## Le projet de ZAC des Girondins : sans ambition et incohérent

La ZAC des Girondins est le projet majeur actuel du 7ème, qui va durablement modifier l'urbanisme du quartier de Gerland.

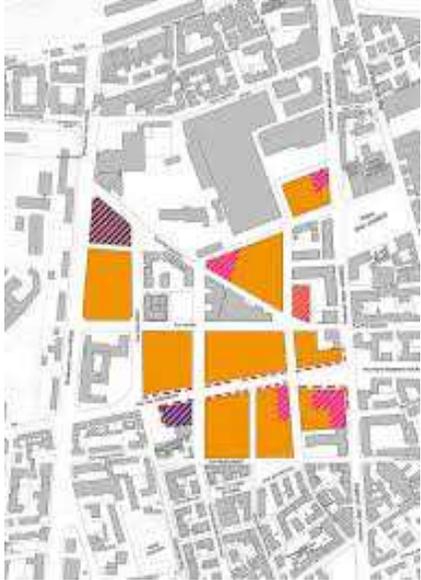
Ces objectifs contrastent, sur chacun des points avec la réalité du projet qui est très en dessous et même en opposition.
